經濟部水利署第十河川局工程變更設計會勘紀錄

工程名稱	大漢溪右岸浮洲橋至鐵路橋河段改善工程(第一期第二標)		
執行單位	水利署第十河川局	工程編號	110-B-002-01-001-023 111-B-002-01-001-001
承攬廠商	川祥營造有限公司	契約金額	新台幣:1億5,600萬元
第1次修正金額	1億7,874萬7,273元	第2次修正金額	
第3次修正金額		第4次修正金額	
預定進度	10.64%	實際進度	7.3%
進度超前		進度落後	3.34%

第 1 次修正施工變更設計會勘紀錄照片

籃球場與施工便道位置

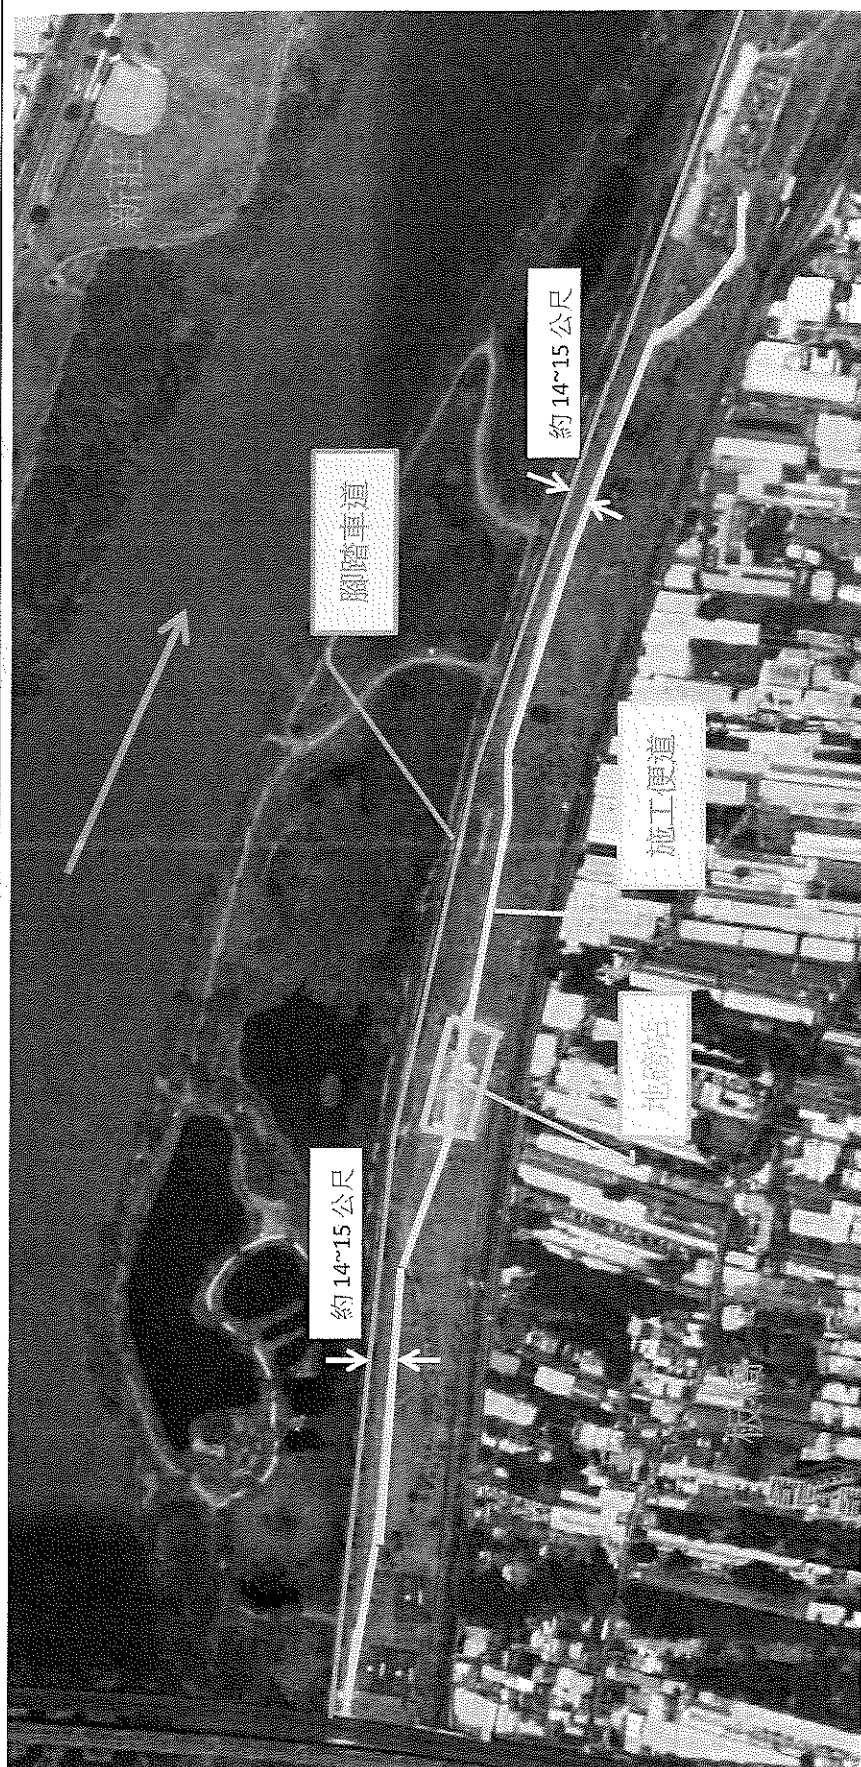
1. 近期多有里民向本里辦公室反映，十河局工程車輛運土動線鄰近居民日常運動區域，該區附近有籃球場及自行車道等，平日晨昏時間運動人數眾多，例假日人潮更多，若無設置適當阻隔，恐影響運動民眾安全。
2. 本里辦公室前來勘查並詢問施工承商，工程以「型鋼護欄」阻隔內外，高度僅有 85 公分，高度略嫌不足，民眾稍作攀爬即可越過；上下橫桿間隙超過 30 公分，小朋友更可由橫桿間隙爬進爬出，無法有效阻隔內外。
3. 請第十河川局考量以類似地磅站外型式圍籬，或參考鄰近新北市政府高灘地工程管理處圍籬型式，達阻隔效果，以維施工期間之公共安全。

1. 型鋼護欄配合相關警示標語或警示帶，對於一般民眾已具備足夠阻隔功能，但對刻意攀爬穿越之民眾及籃球等無法產生阻隔效果。
2. 歡園里辦公室建議本工程施工便道改以圍籬阻隔內外，本局將視現場狀況調整。

- (一)施工便道鄰近籃球場區域，為阻隔民眾及球類進入，採用甲種圍籬。
- (二)其餘施工便道區域是否採用甲種圍籬或乙種圍籬，由第十河川局帶回研議。
